Ekspertyza techniczna

dot. dostosowania do obecnych wymagań ochrony przeciwpożarowej budynku internatu z częścią biurową, kuchenną, salami dydaktycznymi oraz kotłownią (A i B), Specjalnego Ośrodka Szkolno – Wychowawczego w Szymanowie Szymanowo 2, dz. nr 24/34 , obręb 1 Antoniewo, 14-300 Morąg, powiat ostródzki, województwo warmińsko-mazurskie,

WZ.52840.1.2023.2

POSTANOWIENIE

Widok na zbliżenie budynków

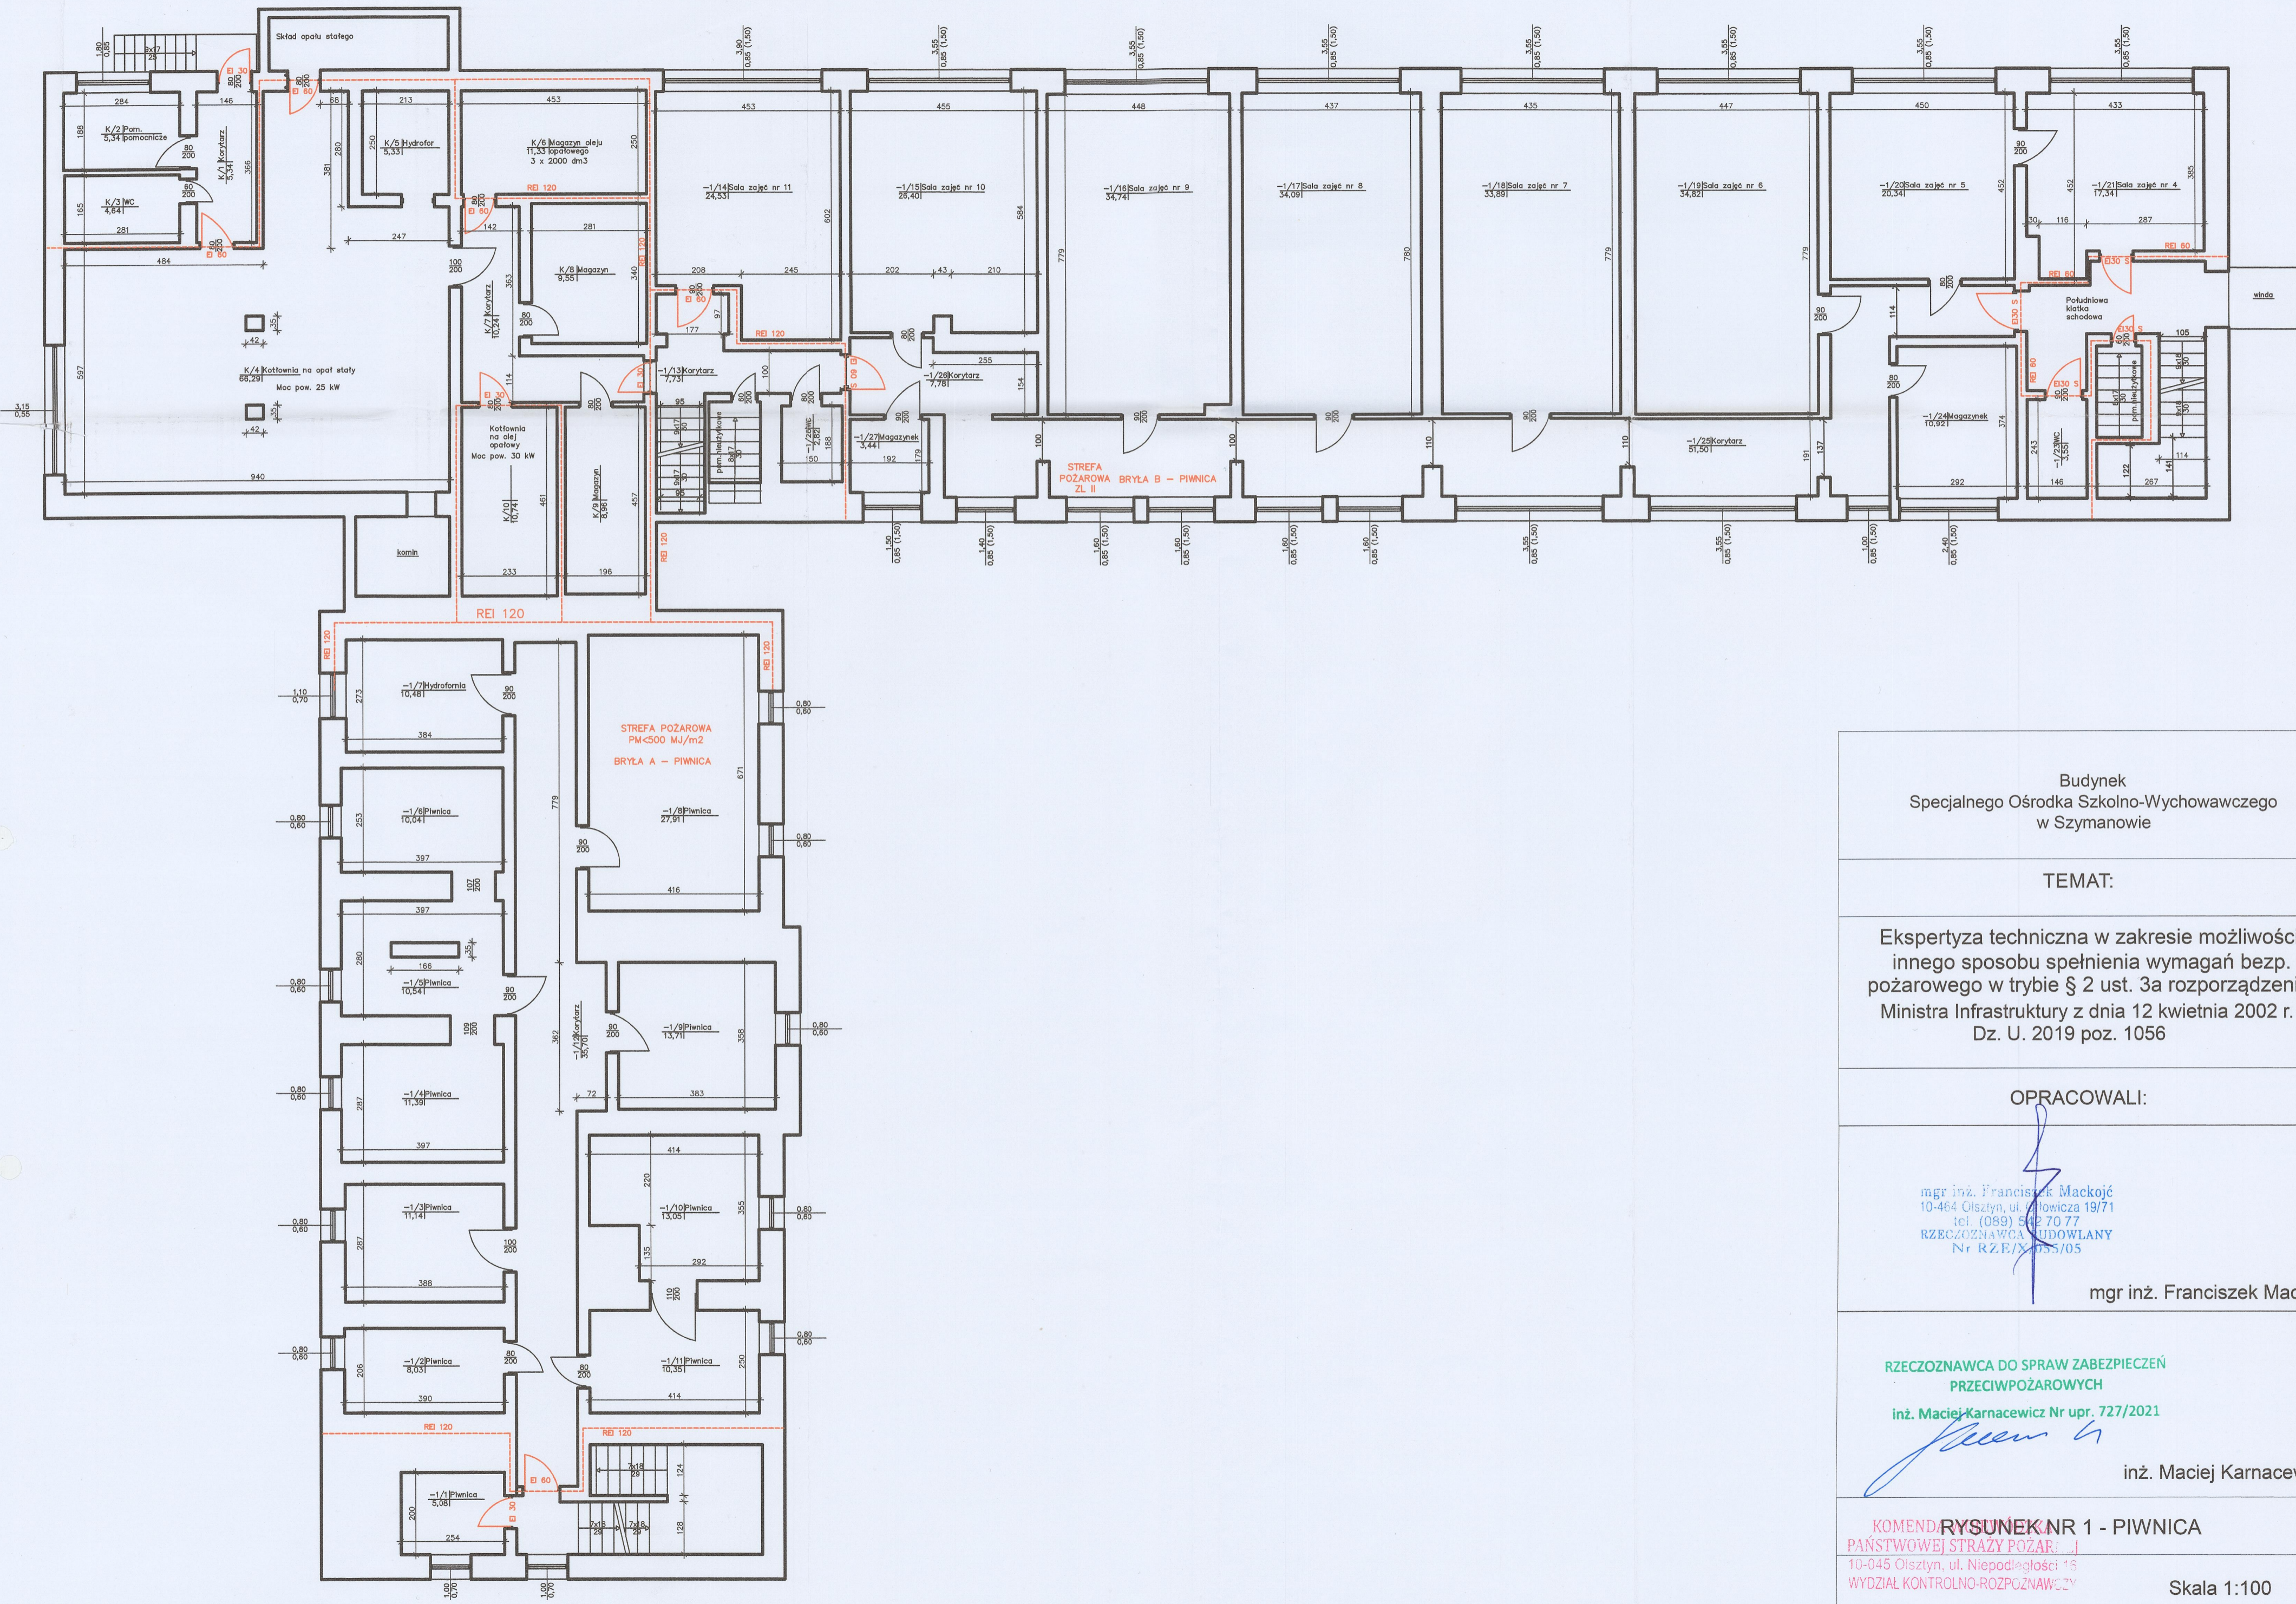
- Niezgodność z § 271 ust. 1 rozporządzenia [2] – odległość pomiędzy wschodnią ścianą zewnętrzną bryły B, a ścianą budynku sąsiedniego jest mniejsza niż 8 metrów i wynosi 6,0 m.

- Niezgodność z § 226 ust. 1 [2] – nie zapewniono pasa wolnego terenu o odpowiedniej szerokości przy zbliżeniu Bryły B budynku internatu do łącznika pozostałej części zabudowań Specjalistycznego Ośrodka Szkolno - Wychowawczego, a także nie zastosowano w pasie określonym w § 271 [2], ścian oddzielenia przeciwpożarowego. Ściany zewnętrzne w pasie 4 metrów, są izolowane termicznie materiałem palnym, a otwory w oknach posiadają zamknięcie nie posiadające cech odporności ogniowej.

- Niezgodność z § 226 ust. 1 [2] – zostanie zastosowane wydzielenie przeciwpożarowe w postaci ściany oddzielenia ppoż. klasy REI 120, w pasie 4 metrów przy zbliżeniu Bryły B budynku internatu do łącznika pozostałej części zabudowań Specjalistycznego Ośrodka Szkolno - Wychowawczego.

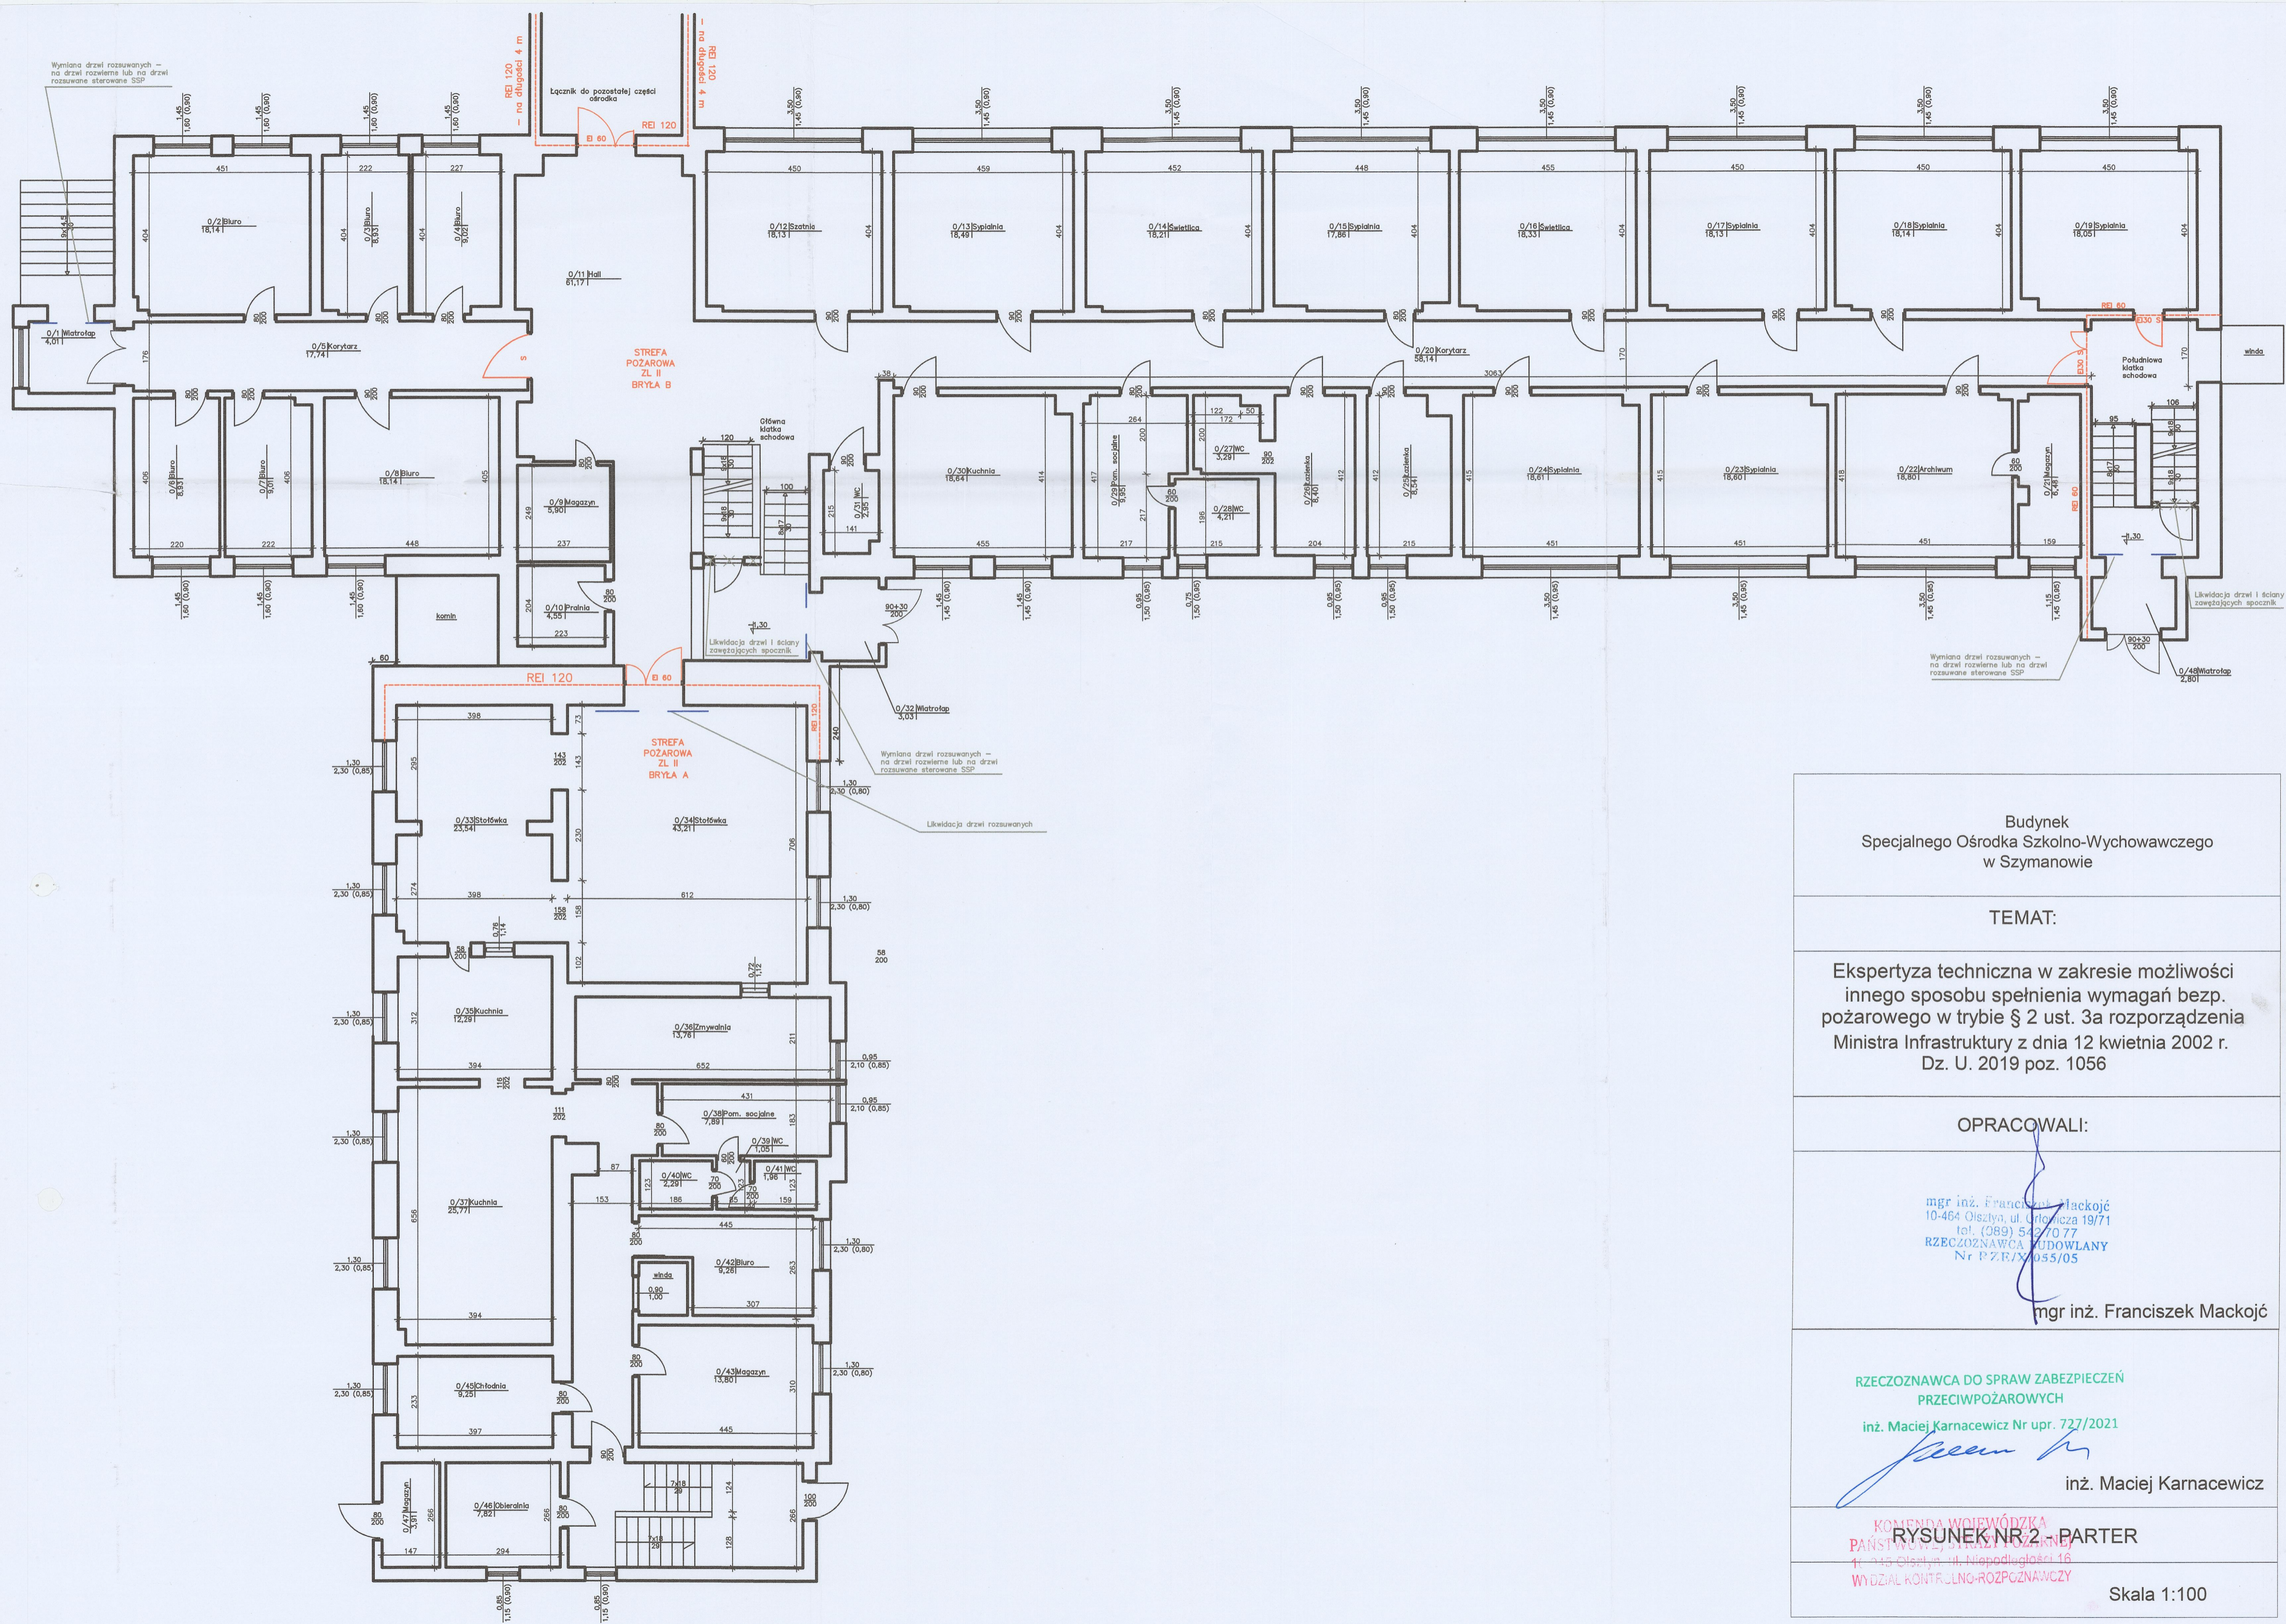
- Niezgodność z § 242 ust. 1 rozporządzenia [2] – drogi ewakuacyjne posiadają przewężenia do szerokości 1,0 m (bryła B - piwnica), do szerokości 1,04 m (bryła A – piętro), 0,80 m (bryła A- parter, kuchnia), wobec wymaganej szerokości 1,2 m.

- Niezgodność z § 250 ust. 1 rozporządzenia [2] – piwnica budynku nie jest zamknięta drzwiami w odporności ogniowej, co najmniej EI 30.
- Niezgodność z § 243 ust. 1 rozporządzenia [2] – drogi ewakuacyjne o długości ponad 50 metrów, nie zostały podzielone na krótsze odcinki, przy pomocy przegród z drzwiami dymoszczelnymi. Powyższe powoduje w budynku stan zagrożenia życia ludzi w myśl § 16 ust. 2 pkt. 5) rozporządzenia [4].
